東海第二発電所

工事計画認可申請に係る論点整理について

平成30年5月11日

日本原子力発電株式会社

図3 防潮堤ルート変更後の浸水深分布拡大図 (東一なしモデル)

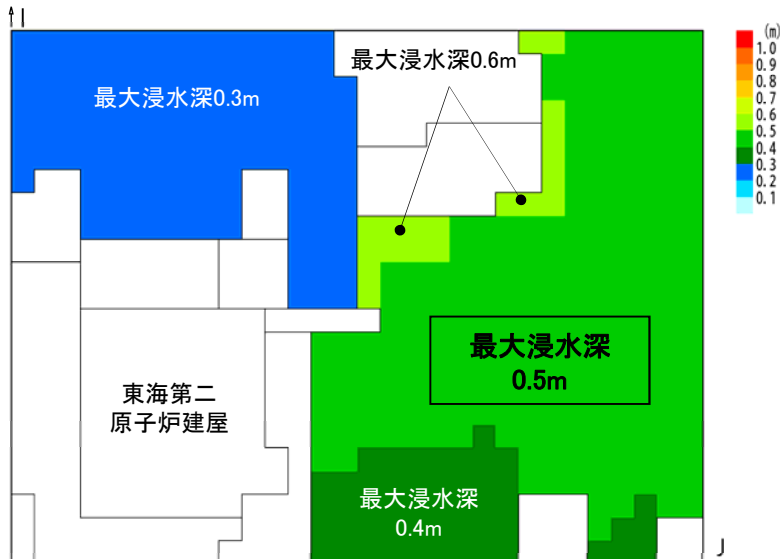
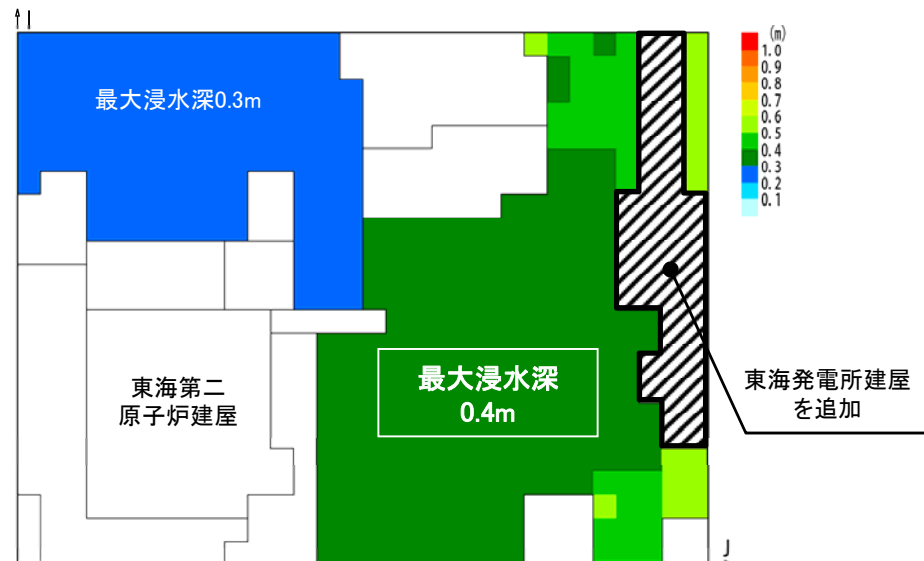
東海発電所建屋モデルの追加に伴う局所的浸水深の上昇有無

・原子炉建屋南側エリアにおいて浸水深の局所的な上昇は認められなかった。

最大浸水深は抑制される結果が得られた。
追加した東海発電所建屋は、原子炉建屋南側エリアから見ると、津波の流入方向の上流側に存在することから、津波の影響を緩和する結果が得られたものとする。

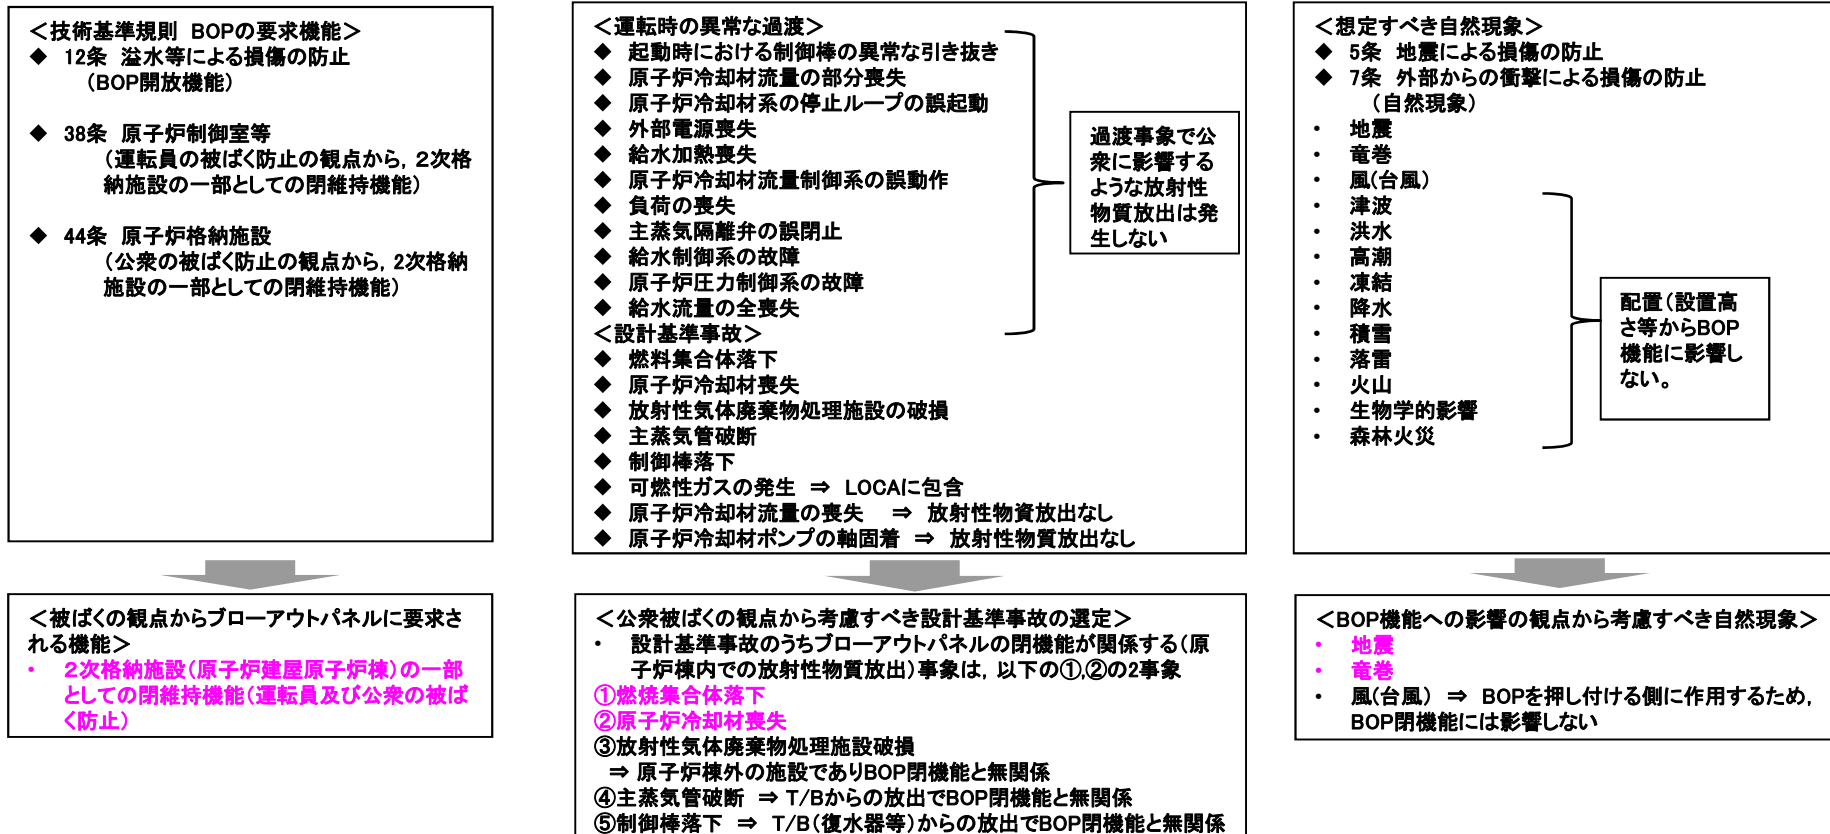
<コメント>

ブローアウトパネルの要求事項に対して、考慮すべき自然現象発生後に設計基準事故が発生する場合、逆に設計基準事故後に自然現象が発生する場合を整理し、公衆被ばくの影響の観点から整理すること。

<回答>

- ◆ 公衆の被ばく影響の観点から整理し、開放機能に影響を与えないよう耐震性を確保することで、設計基準事故後4日以降^{※1}に自然現象により、ブローアウトパネルが開放した場合でも、被ばく量は判定基準5mSv及び設計基準事故で最も被ばく量の大きい主蒸気管破断事故の評価値 1.8×10^{-1} mSv未満であることを確認した。
- ◆ 中央制御室運転員の被ばく影響の観点から整理し、開放機能に影響を与えないよう耐震性を確保することで、設計基準事故後73日以降^{※2}に自然現象によりブローアウトパネルが開放した場合でも、被ばく量は判定基準100mSv未満であることを確認した。
- ◆ 通常運転時にブローアウトパネルが開放した場合には、保安規定に従い原子炉停止により対応ため平常時被ばく量に大きな増加はない。
- ◆ 以上のことから、以下をブローアウトパネルの設計方針とする。
 - ・基準地震動 S_s で開放しない設計とする。
 - ・通常運転時にブローアウトパネルが開放した場合には、保安規定に従い原子炉停止を行う設計とする。

原子炉棟 6階 (赤線: パネル(全8枚)) 圧力伝播箇所 (ピンク色) 原子炉棟 5階 (赤線: パネル(全2枚))

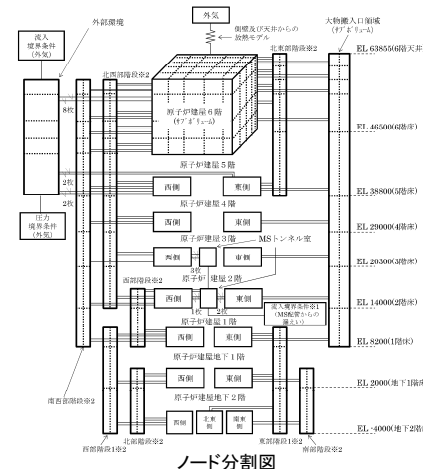
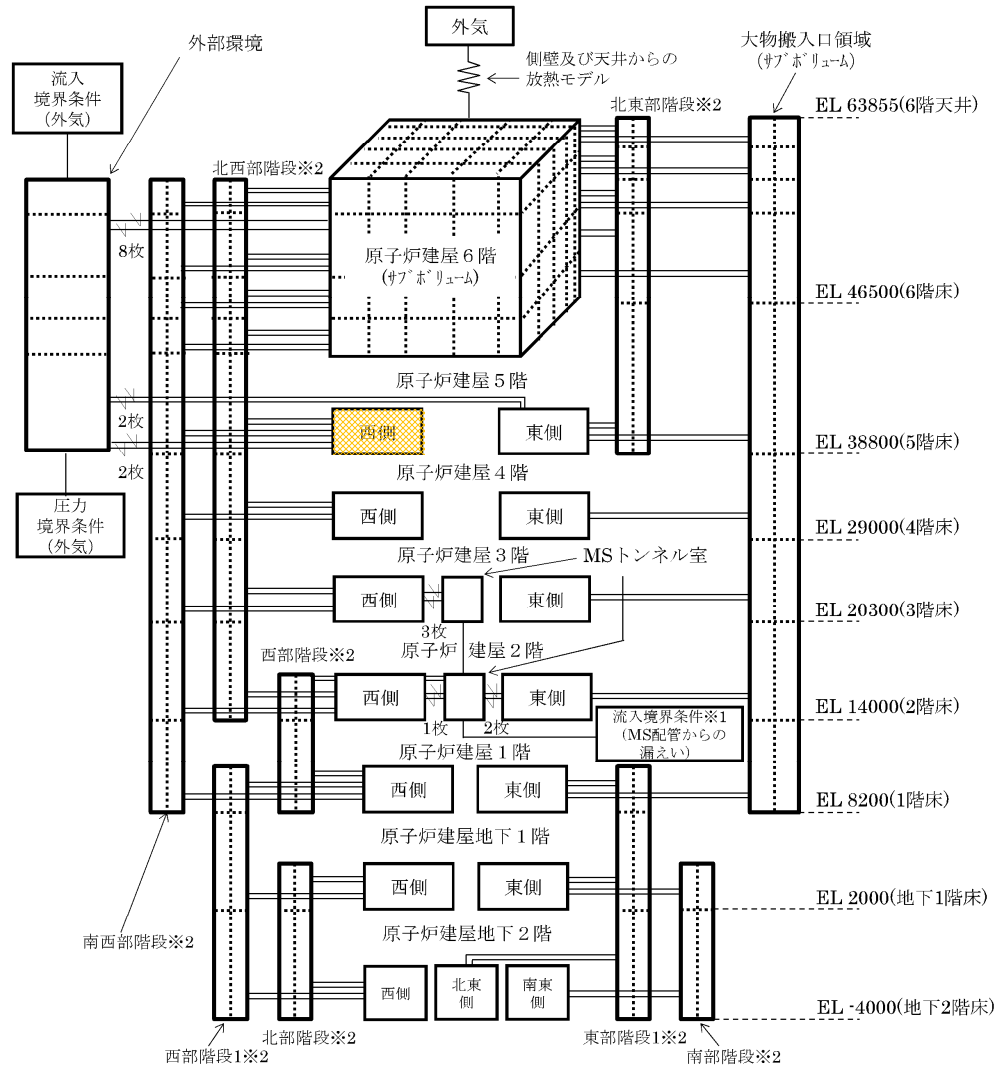
コメント: 強制開放装置の位置づけを明確にすること

回答 : 原子炉建屋外壁に設置されるブローアウトパネル10枚に作用する主蒸気管破断時の圧力は音速で伝播し、GOTHIC解析によれば、原子炉棟5階のパネル2枚開放後、6階のパネル8枚にも作動圧力以上の圧力が負荷されるため、ブローアウトパネルは開放する。なお、寸法上、下端、若しくは左端(又は右端)を固定した状態でも、上端、若しくは右端(又は左端)は、型枠に干渉せずに開放する。強制開放装置は、念のための装置であることから、自主設備と位置付けている。

5階西側の2枚のBOP開放後でも、6階のBOP(8枚)近傍には1psi(6.9kPa)の圧力が付加されていることを確認
(5階BOPが設置されている建屋西側から6階への蒸気伝播経路は階段のみであるが、東側は機器搬入口の開口部があり、開口面積は西側の約5.5倍もあるため、6階面の圧力上昇は5階のBOP開放の影響を大きく受けない)
